# 柏崎刈羽原子力発電所における 標準応答スペクトルに基づく評価について

2022年2月22日  
東京電力ホールディングス株式会社

## 前回会合（2021年12月3日 第8回会合）におけるコメント

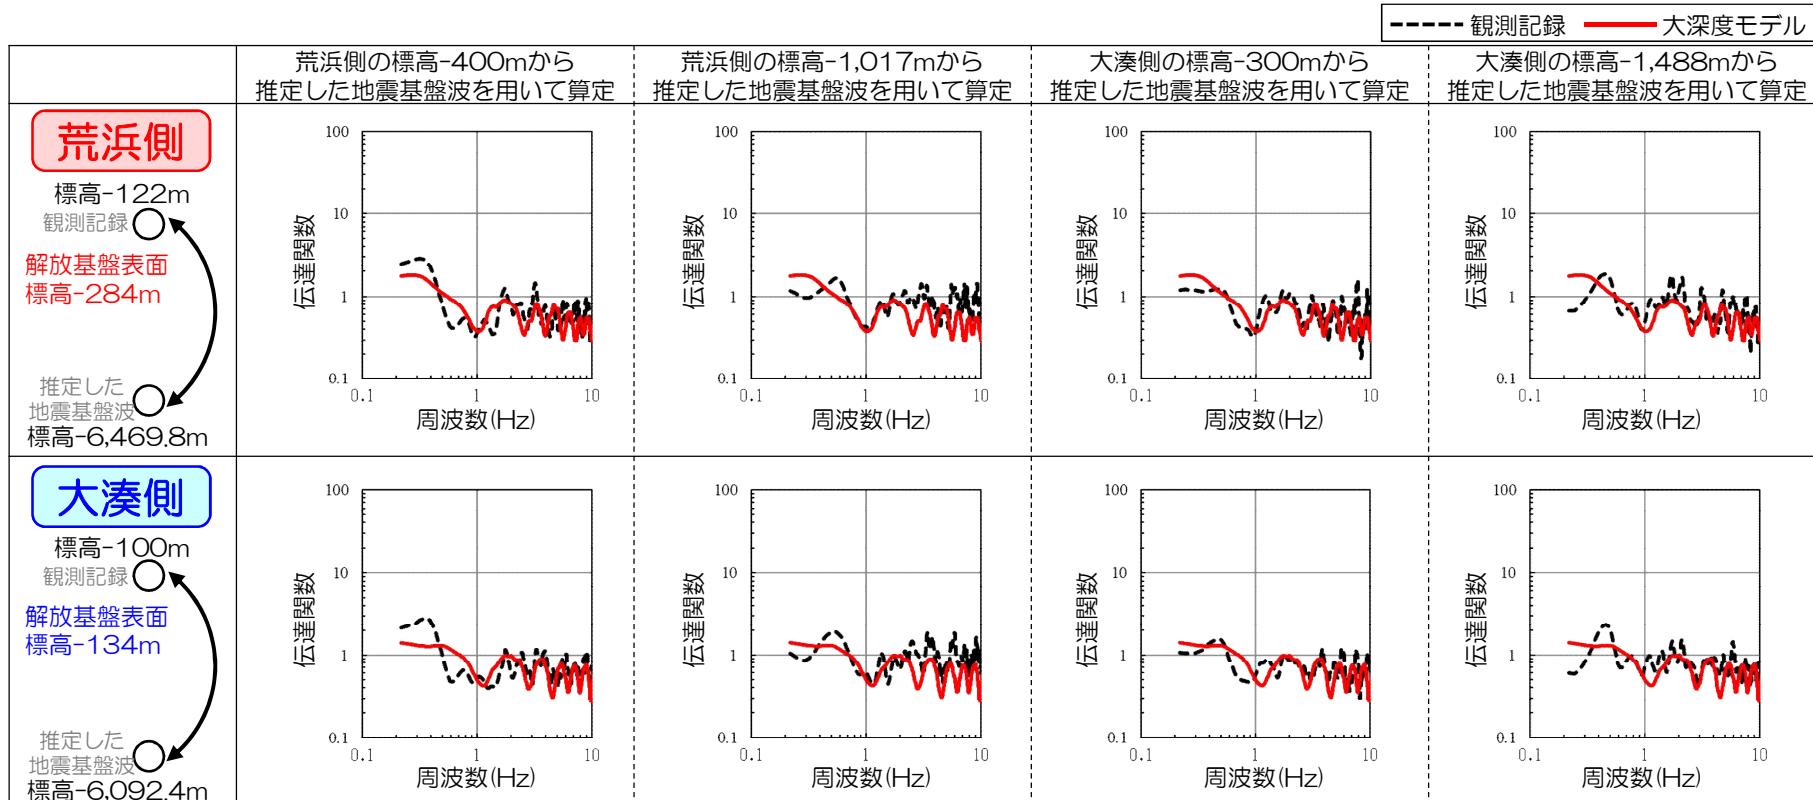
コメント  
No.4

- 荒浜側の大深度地震観測点（標高-1,017m）から推定した地震基盤波を用いた場合には、荒浜側及び大湊側ともに、モデルの理論伝達関数が観測記録の伝達関数をやや下回る傾向にあることから、荒浜側の大深度地震観測点付近の一部の区間では、モデルの方が観測記録よりもやや大きめの傾向となっていることが要因として考えられる。
- 一方、荒浜側の大深度地震観測点以外の3観測点から推定した地震基盤波を用いた場合には、荒浜側及び大湊側ともに、モデルの理論伝達関数と観測記録の伝達関数はよく整合することを確認した。
- 従って、地震基盤から解放基盤表面までのモデル全体としては、モデルの理論伝達関数と観測記録の伝達関数はよく整合しており、荒浜側の大深度モデルが過小評価となっているものではないと考えられる。

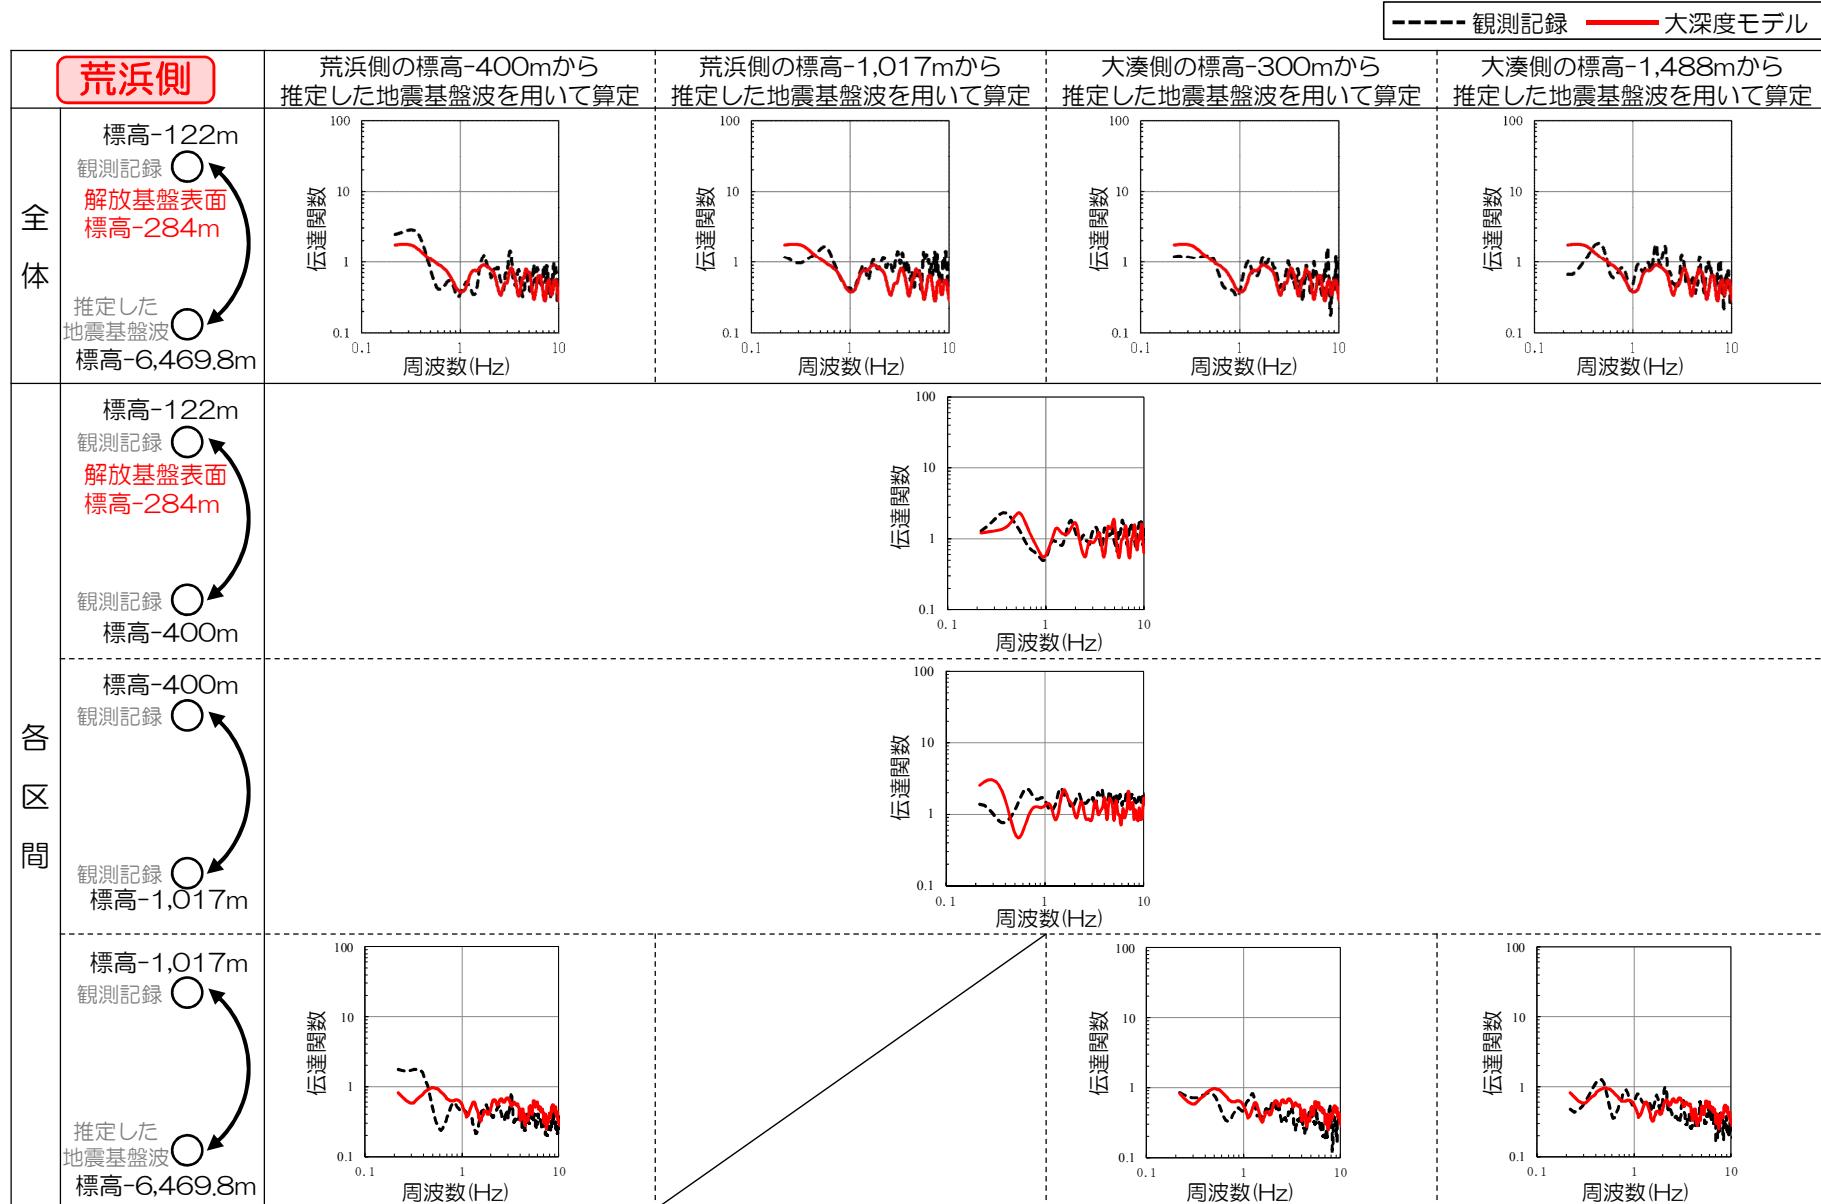
コメント  
No.4

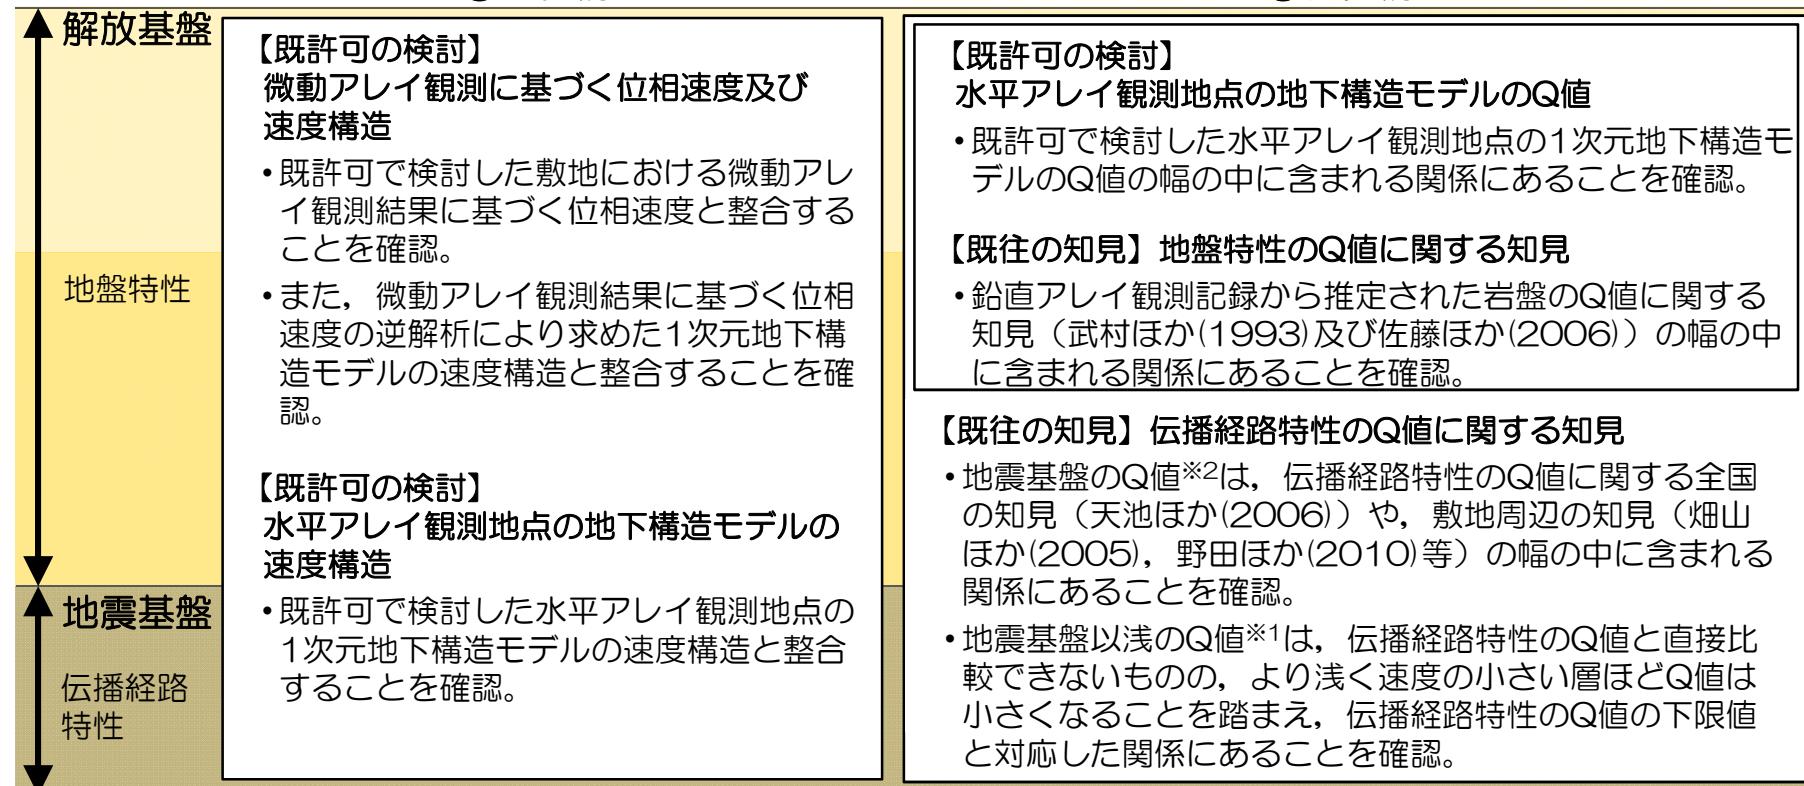
コメント  
No.5

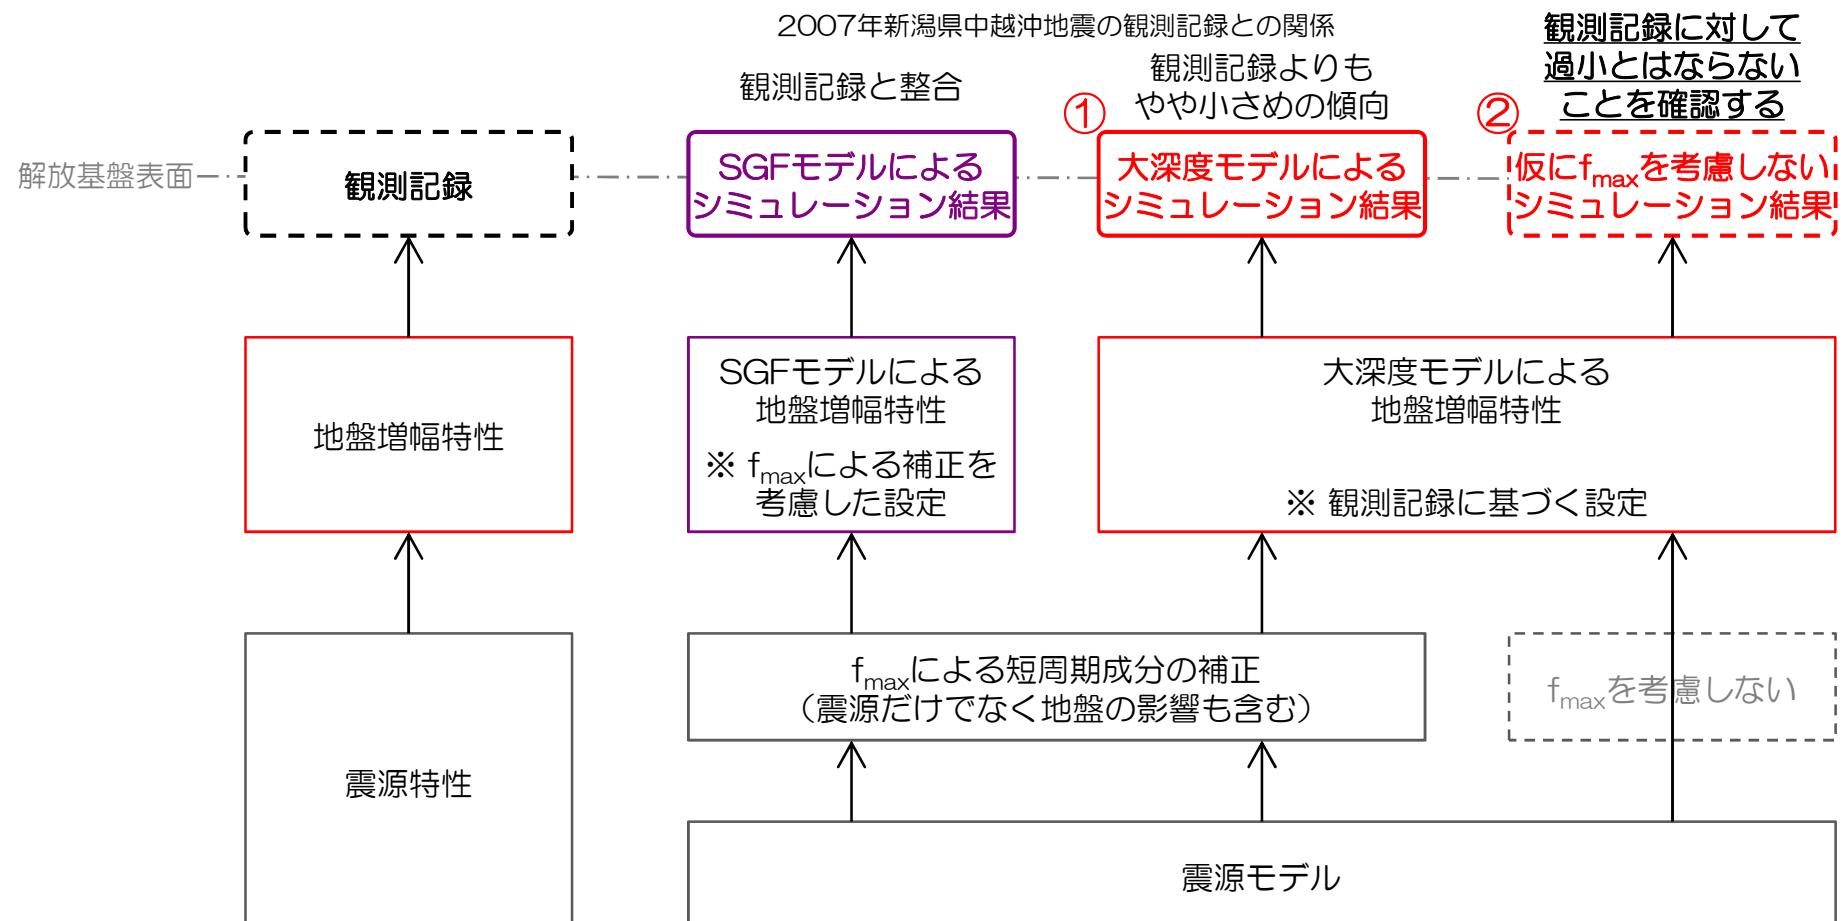
コメント  
No.6

- 次に、①の結果で観測記録よりもやや小さめの傾向が見られたことから、 $f_{max}$ に含まれる震源及び地盤等の影響を仮に考慮しない場合の計算を行い、②の結果と観測記録を比較した。
- ②の結果が観測記録に対して過小とはならないことで、大深度モデルの増幅特性が過小評価となっているものではないことを確認するひとつの検討となるものと考えた。
